**DODATEK č. 2**

**„Obnova ZUŠ Střezina v areálu ZŠ a MŠ Jih, Hradec Králové –  
 SO 05, SO 06 a SO 07“**

**ZMĚNOVÝ LIST**

číslo ZL: 10

Detail atřky v nejvyšší míře odlepení

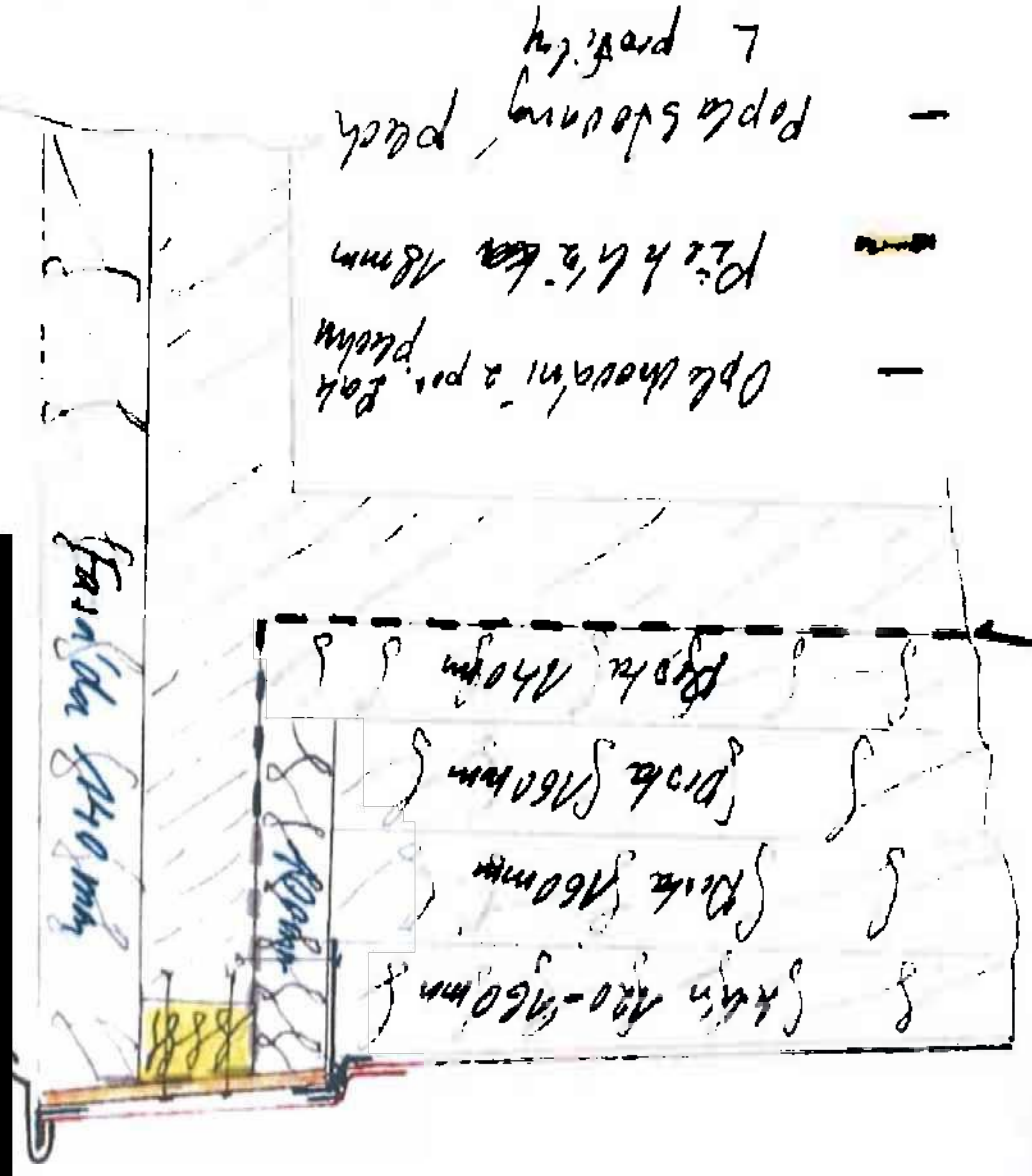
- ZL č. 14 – Po posouzení stavu stávající atikové nadezdívky byl shledán dobrý statický stav základní nosné konstrukce stávajících atik. Z těchto důvodů bylo rozhodnuto ponechat stávající atiku jako staticky vhodnou spodní konstrukci kompletní atikové nadezdívky nové nástavby na požadovanou konstrukční výšku.

- Kln a EBS 151 47. 100 mm
- Falc. pvc s podkladni sept. fixativ
- stouci ke kotvení povrchu L profilu
- kotvený do písku a do betonu
- podkladní plch 4l. 8mm t.s. 250
- paplání L profily
- paplání paplání
- Píšk 6/2 ka 18mm
- Opláštění a por. plach
